ENTE DEL PARCO DEL CONERO
Via Peschiera n. 30
60020 SIROLO (AN)

DETERMINAZIONE DIRETTORIALE

nulla osta ex art. 13 L. 394/91, art. 26 L.R. 15/94 ed art. 3 del Regolamento del Parco e Valutazione di Incidenza ai sensi della Direttiva Habitat 43/92 CE. Progetto: trinciatura della vegetazione arbustiva presente sulla sponda destra nei primi 110 m a monte e 120 m a valle, asportazione di eventuale legname depositato e di depositi litoidi negli stessi tratti (ID segnalazione: 4863)..

Data: 18/01/2021

Fig. 1: estratto dalla domanda di nulla osta presentata; i due tratti di fosso per i quali è stato richiesto il nulla osta sono stati denominati "A" e "B" per maggiore comodità.

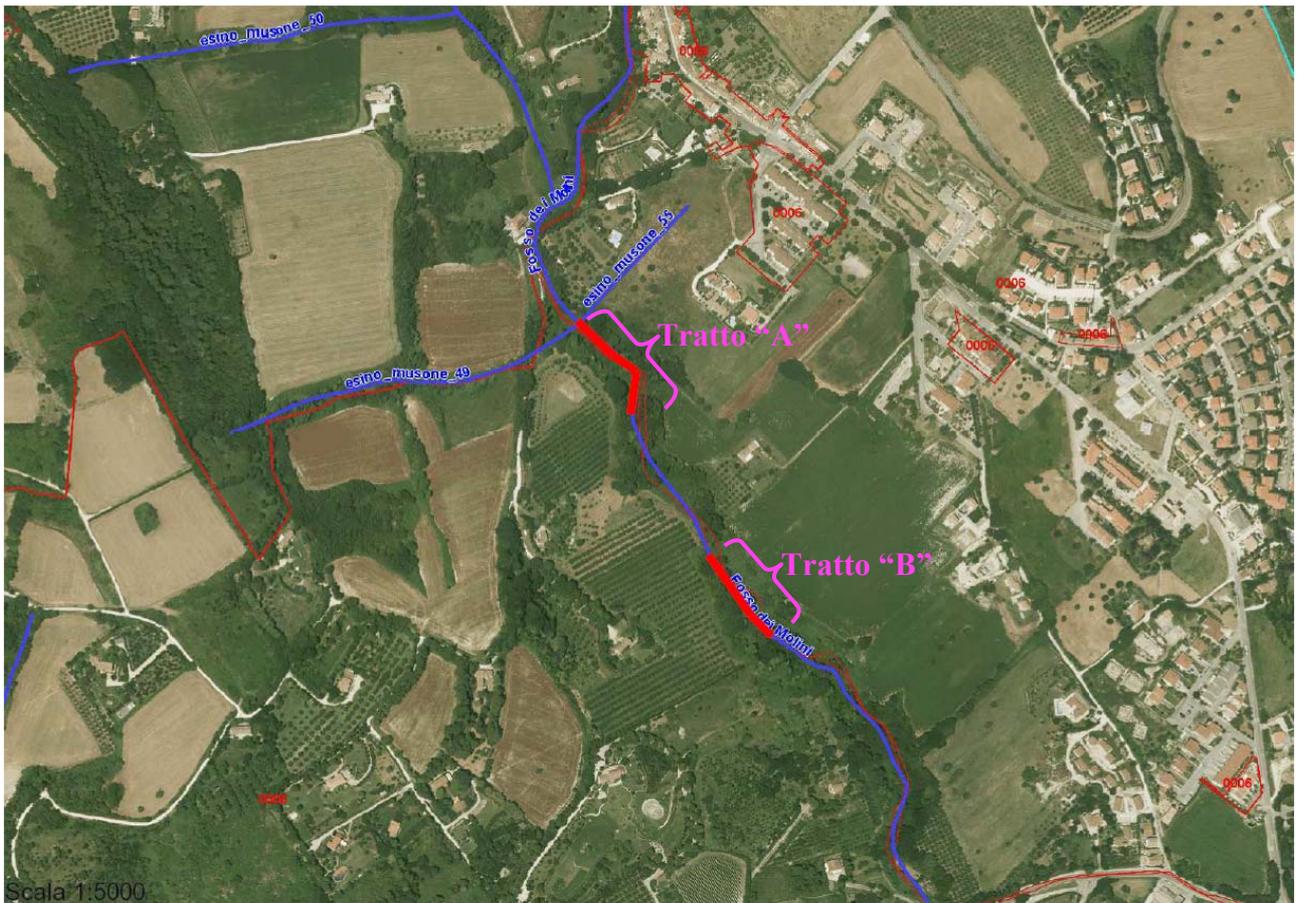
Di non rilasciare il nulla osta all'esecuzione dell'intervento nel secondo tratto, individuato con la lettera "B" in fig. 1, posto più a valle, in quanto in occasione del sopralluogo effettuato si è potuto appurare che in quel tratto di fosso non erano presenti tronchi o depositi terrosi localizzati in grado di ostacolare il deflusso delle acque.

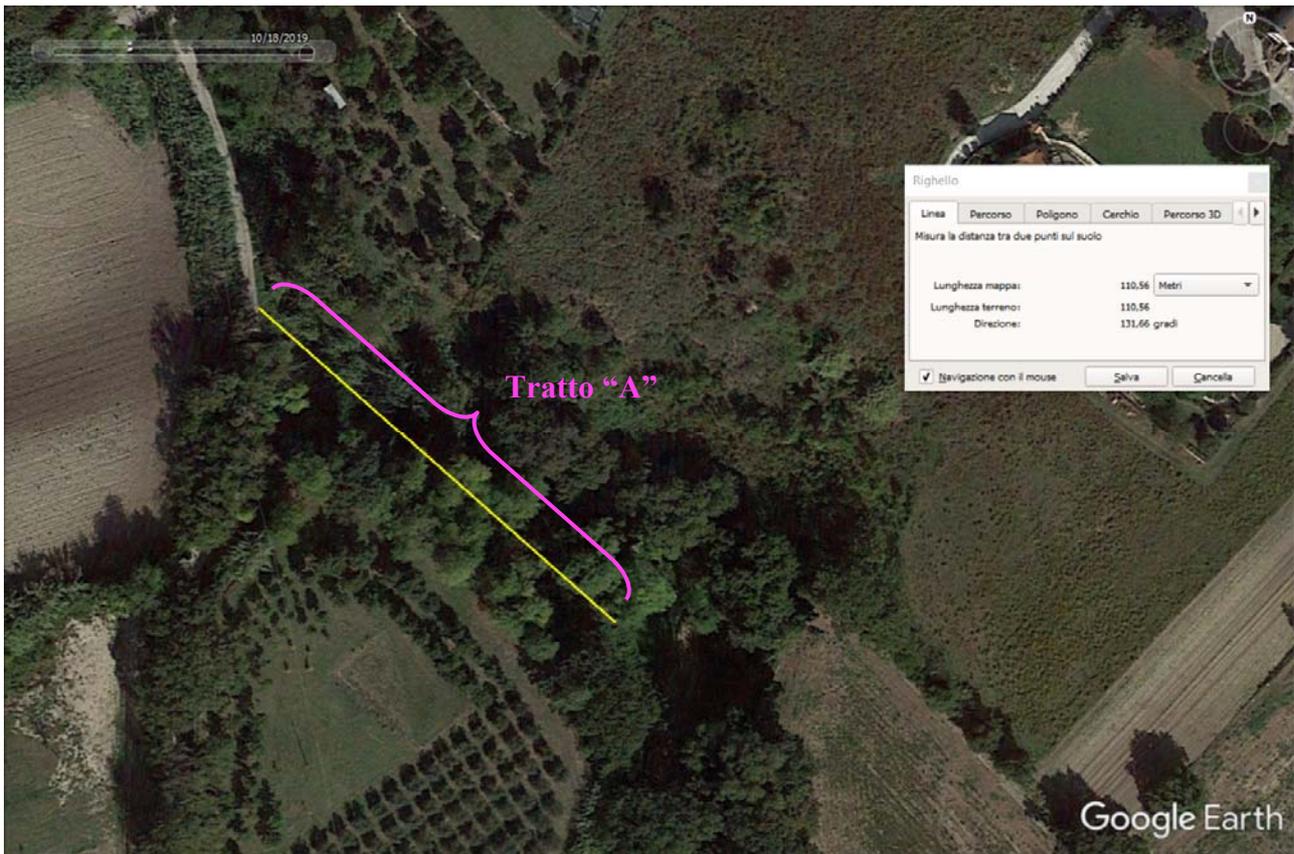
Di rilasciare, fatti salvi eventuali diritti di terzi, **il nulla osta** alla trinciatura del canneto e della vegetazione a rovo sulla sponda destra, ed eventuale rimozione di legname e/o depositi fangosi localizzati nei punti in cui dovesse risultare necessario per il ripristino della ordinaria sezione di deflusso, **nel tratto di fosso individuato con la lettera “A” in fig. 1**, posto subito a valle della stradina comunale, per una lunghezza di 110 m, come richiesto nella domanda (si veda la fig. 2 in cui viene individuato il tratto di Fosso in questione);

- gli interventi, nel rispetto del Regolamento del Parco (Allegato C), dovranno essere eseguiti nel periodo tra luglio e settembre;
- Nel rispetto del Regolamento del Parco (Allegato C) durante i lavori è opportuno verificare con attenzione l'eventuale presenza di individui di anfibi che dovranno essere salvaguardati e reimmessi in acqua;

- I lavori dovranno essere eseguiti in maniera tale da preservare il più possibile la vegetazione, di qualsiasi tipo (erbaceo, arbustivo ed arboreo), presente sulle sponde e diversa da quella a rovo e canna domestica;

- I lavori di eventuale rimozione di legname e/o depositi fangosi localizzati, dovranno essere eseguiti in maniera tale da evitare il più possibile di danneggiare gli apparati radicali della vegetazione, di qualsiasi tipo (erbaceo, arbustivo ed arboreo), radicata sulle sponde, fatti salvi i punti in cui dovesse risultare necessaria una riprofilatura;

- Prima di effettuare la trinciatura delle canne e rovi dovranno essere rimossi (e smaltiti a norma di legge) i rifiuti presenti nel tratto di fosso oggetto di intervento;
